## Avis

**sur la demande d'autorisation unique d'exploiter une carrière de calcaires compacts pour une durée de 10 ans, au lieu-dit « la corne » à Saulces-Monclin (08), par la société URANO**

n°MRAe 2018APGE53

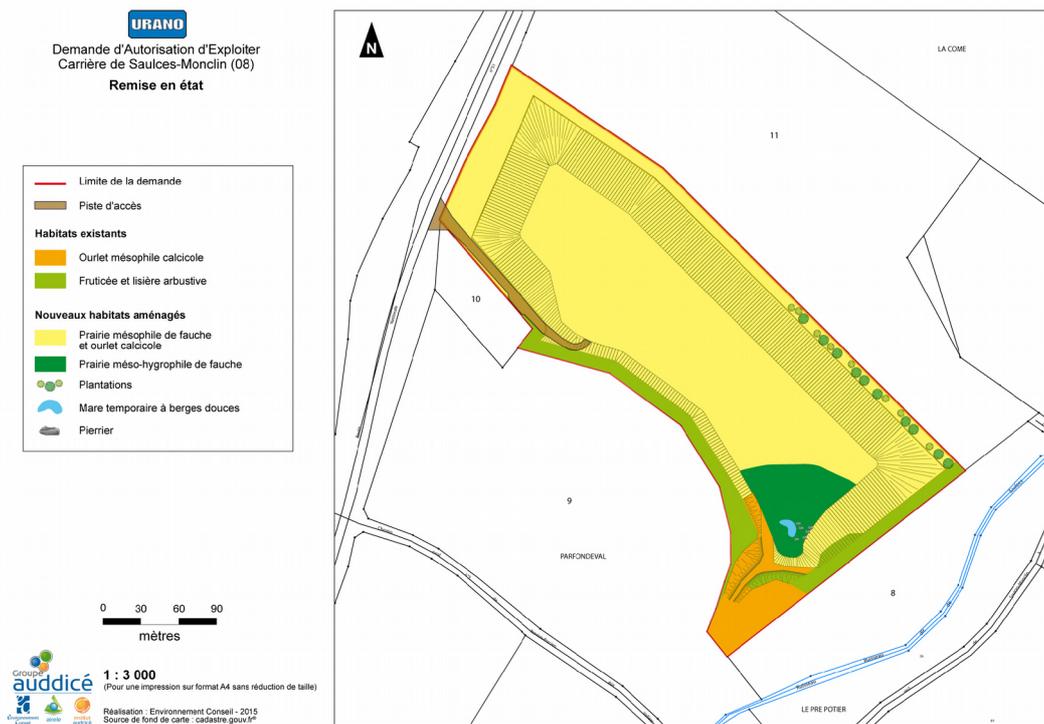
L'Autorité Environnementale relève que le montant des garanties financières paraît faible. Cette partie du dossier est peu claire et ne permet pas de lier les éléments du tableau de la page 187 (calcul de S2) avec les éléments de description du phasage (présenté page 21 et suivantes).

***L'Autorité Environnementale recommande à l'exploitant de revoir le calcul du montant des garanties financières en justifiant plus précisément celui-ci.***
